EVALUATION ENVIRONNEMENTALE

CREATION DE LA TELECABINE DE LA FACE NORD

Commune : LES BELLEVILLE Station : VAL THORENS

REPONSE A L'AVIS DE LA MRAE DU 20/10/2023

Localisation des coussinets d'Androsace des Alpes sur le secteur du télésiège du Col (©WITTEBOLLE Consultants)

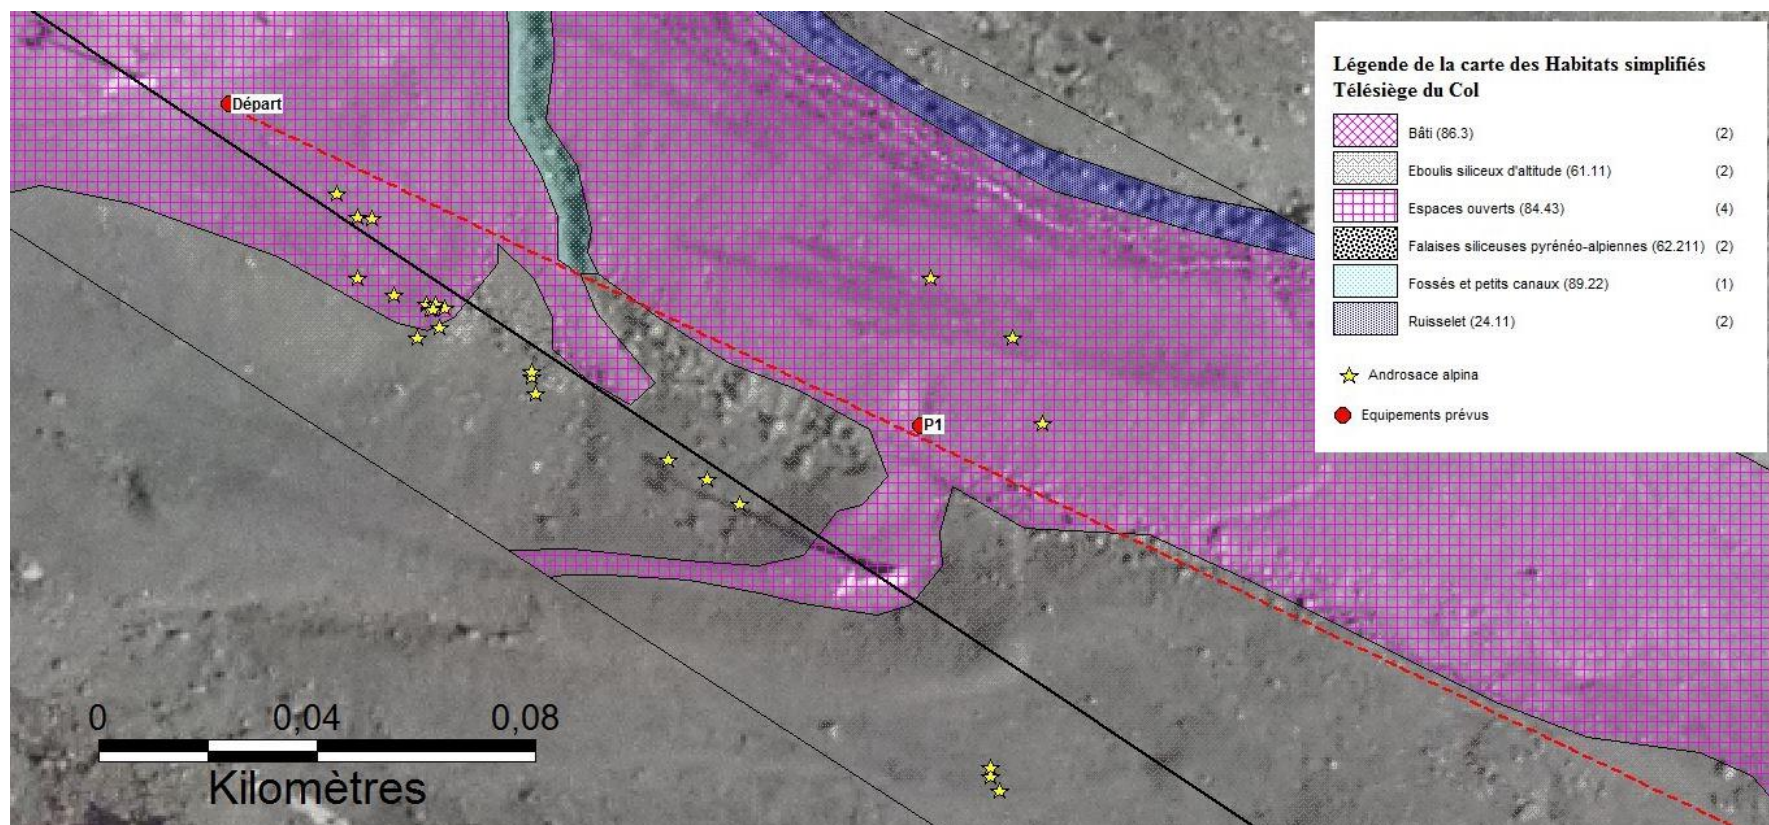
L'Autorité environnementale recommande de présenter les travaux réalisés et d'évaluer dès à présent les impacts résiduels et les mesures compensatoires nécessaires.

Environ 30 coussinets épars situés au sein des éboulis, entre les 2 premiers pylônes de la remontée mécanique, à plus d'une trentaine de mètres de ces pylônes.

Le démontage de l'appareil a été réalisé une fois l'autorisation obtenue (voir certificat de permis tacite en annexe).

Aucune espèce floristique protégée n'étant située à proximité des emprises à démonter ni des accès à ces emprises, il n'a pas été nécessaire de mettre en défens les pieds d'Androsace des Alpes pour ces travaux.

A titre d'exemple voici les plans de terrassements et de coffrage d'un pylône de la TC 8 places du Cairn.

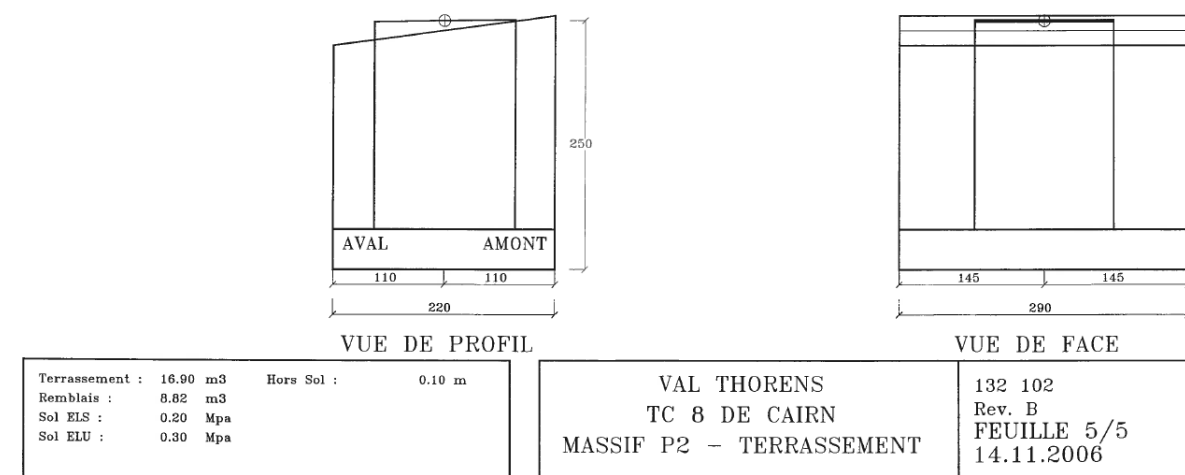
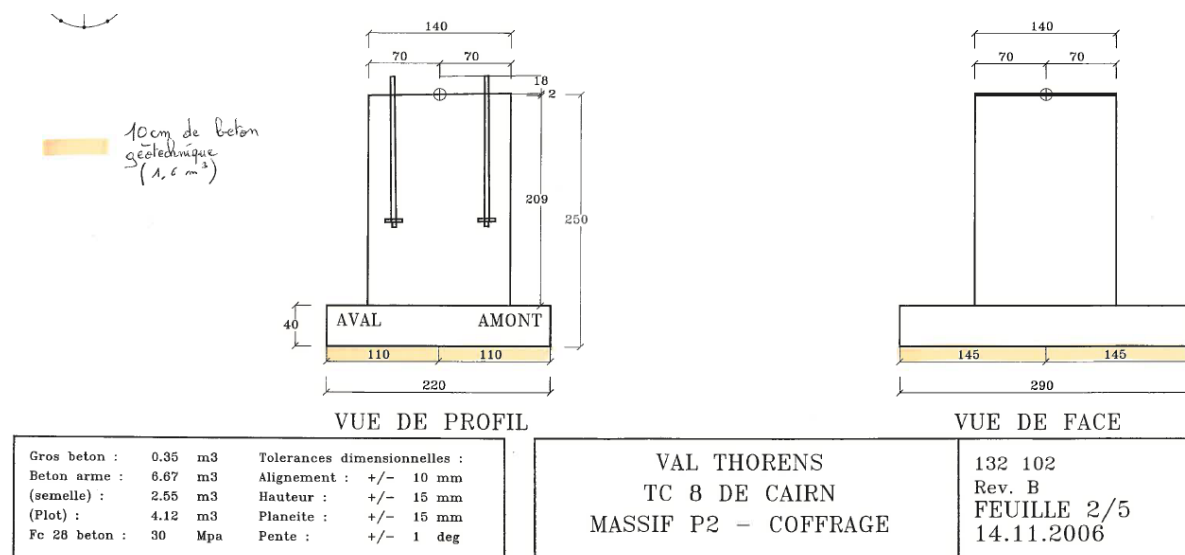
Les emprises de terrassement semblent sous-estimées pour l'implantation des pylônes : 35 à 40 m² par pylône seulement, alors qu'il est admis dans d'autres études le besoin d'au moins 100 m². La prise en compte du régalaie de la terre extraite est à démontrer, en surface et impacts.

Par ailleurs, le raccordement électrique et les accès terrestres à certains pylônes sont à intégrer.

➤ Emprise de terrassement par pylône

L'emprise de terrassement pour un massif de pylône est de l'ordre de 20 m² (emprise massif et espace dégagé pour permettre le terrassement). A cette emprise est ajoutée la zone d'évolution de la pelle et le stockage temporaire des matériaux soit environ 40 m² au total.

Seulement une faible partie de la fouille réalisée pour le massif de pylône est occupée par le coffrage du pylône, tout le reste de la fouille étant remblayée par les matériaux d'extraction (pour rappel la fouille génère au total environ 60 à 80 m³ de déblais).

Les matériaux excédentaires, correspondant au volume occupé par le béton, sont régalaies dans l'emprise des 40 m², donc hors espèces floristiques à enjeux.
